Posouzení předané projektové  
dokumentace

Diplomová práce

## 1. POSOUZENÍ PŘEDANÉ PROJEKTOVÉ DOKUMENTACE

Modřanský háj II. etapa – Výstavba bytových domů a viladomů

Obrázek 3 Výstřižek z detailu D407 – chybný kontakt dřevěné paluby s terénem

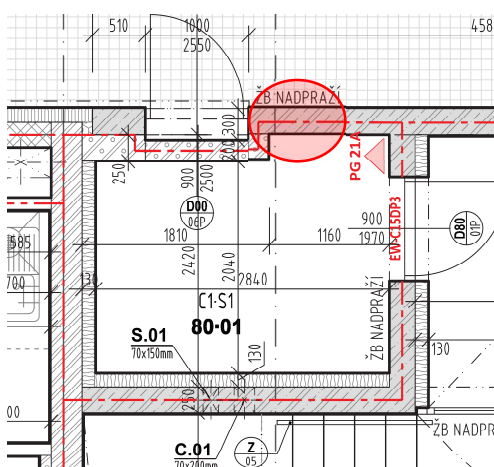
- Na detailu D407 – Vegetační střecha nad 1.PP – ukončení u střešní terasy je čelní paluba uložena v kontaktu s terénem. To velmi zkrátí dobu životnosti paluby. Toto dřevo je sice ošetřeno tepelně a impregnací, ale při přímém kontaktu s terénem bude dřevo neustále v kontaktu s vlhkostí a biotickými činiteli.

Obrázek 4 Výstřižek z půdorysu ARS – chybí větrací otvory

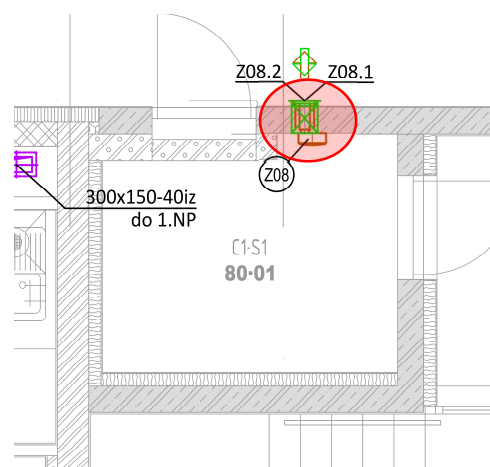
- Ve výkresu D.1.1. Půdorys 1.PP v technické místnosti elektro a místnosti odpadového hospodářství chybí zakreslení otvorů pro přívod a odvod vzduchu. V těchto místnostech je přívod vzduchu zajištěn přirozeně větracími otvory a odvod vzduchu je zajištěn nuceně.

Obrázek 6 Výstřižek z půdorysu ARS – chybná výška přizdívky

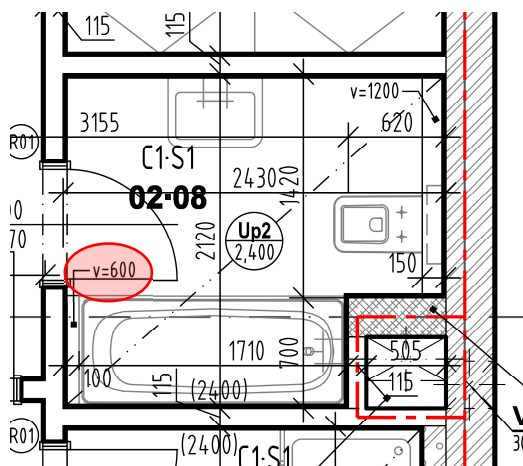
- V půdorysech **Architektonicko-stavebního řešení** jsou chybně zakresleny přizdívky u vany. Všechny tyto přizdívky mají kótovanou výšku horní hrany 600 mm, ale horní hrana vany je také 600 mm. Při následném obložení povrchu přizdívky dojde ke zvýšení o přibližně 12 mm a vznikne vyšší úroveň než úroveň vany.

Obrázek 7 Výstřižek z půdorysu střechy ARS – chybné spádování

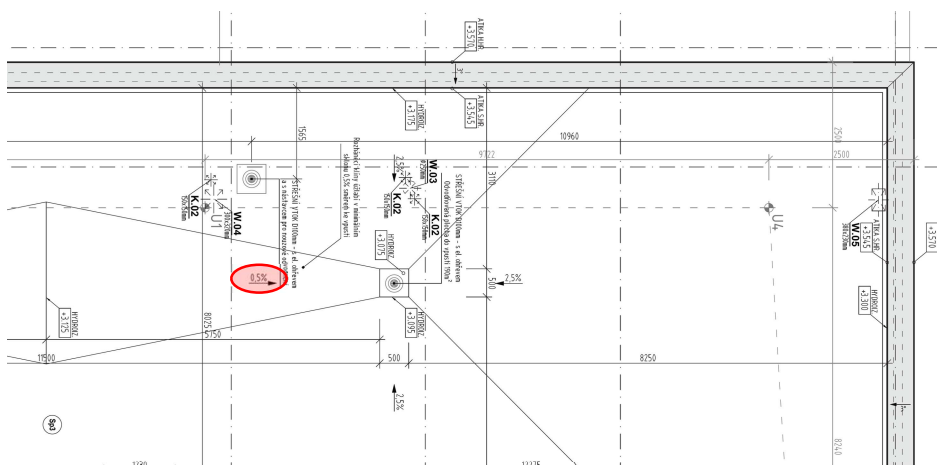
- Ve výkresu **D.1.1. Půdorys střechy** je zakresleno chybně spádování. Objekt je kryt plochou střechou s povlakovou krytinou z modifikovaných asfaltových pásů SBS. U plochých střech je minimální sklon 1 %, ale doporučený minimální sklon je 2 %.

Obrázek 8 Výstřižek z půdorysu střechy VZT – kolize zabezpečovací lana a VZT potrubí

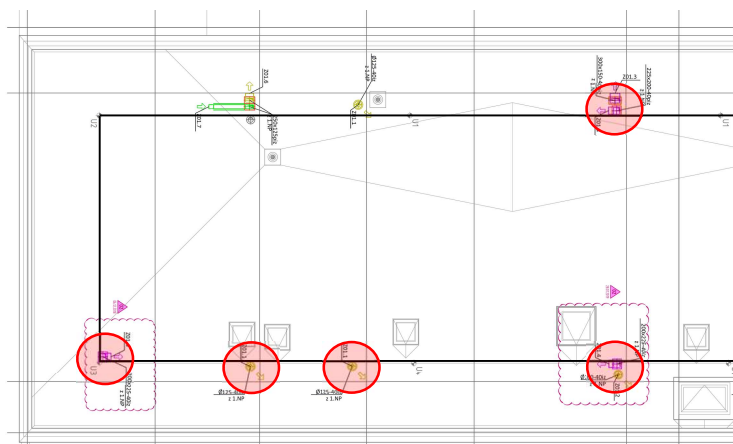
- Výkres D.1.4.2 VZT – Půdorys střechy obsahuje umístění vývodů vzduchotechnického potrubí v kolizi s ocelovým lanem zabezpečovacího systému.

Obrázek 9 Výstřižek z půdorysu ARS – chybné kotvení překladu a chybná poloha otvoru

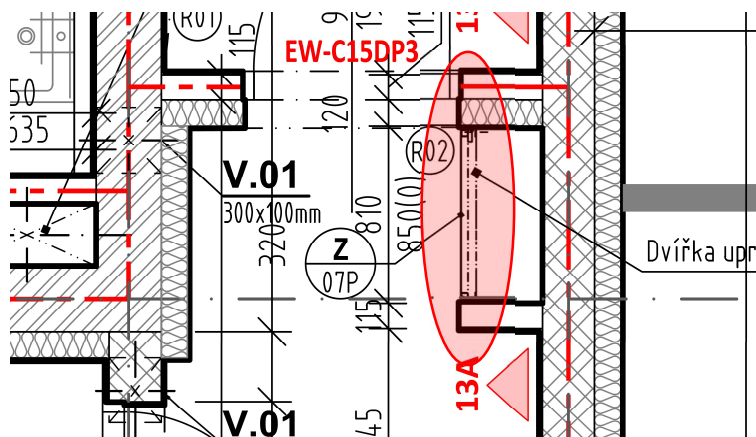
- Stejně jako u varianta "C" tak i zde byla nalezena chyba v detailu D407 – Vegetační střecha nad 1.PP – ukončení u střešní terasy. Čelní paluba je uložena v kontaktu s terémem. Viz obrázek 3.
- Ve výkresu D.1.1. Půdorys 1.PP je špatně vyřešena nika pro rozdělovač UT. Ve výkresu je uvažováno s kotvením překladu do tepelné izolace z vaty. Zároveň je otvor pro protipožární dveře situován souběžně s čelní stranou niky, ale není uvažováno s prostorem pro zárubeň.

Obrázek 10 Výstřižek z půdorysu střechy VZT – kolize zabezpečovacího lana a VZT potrubí

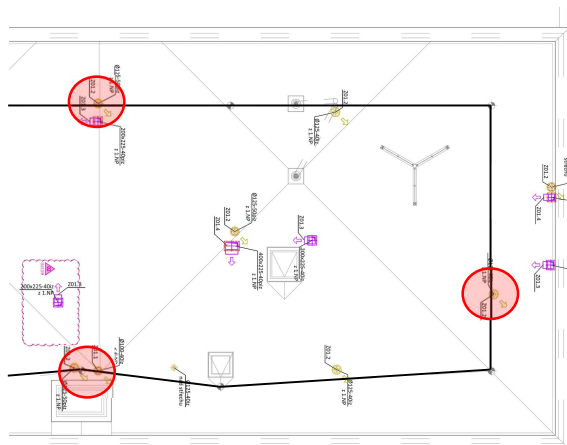
- Ve výkresu D.1.4.2 VZT – Půdorys střechy je také chyba s polohou vývodů VZT. Umístění vývodů vzduchotechnického potrubí je v kolizi s ocelovým lanem zabezpečovacího systému.
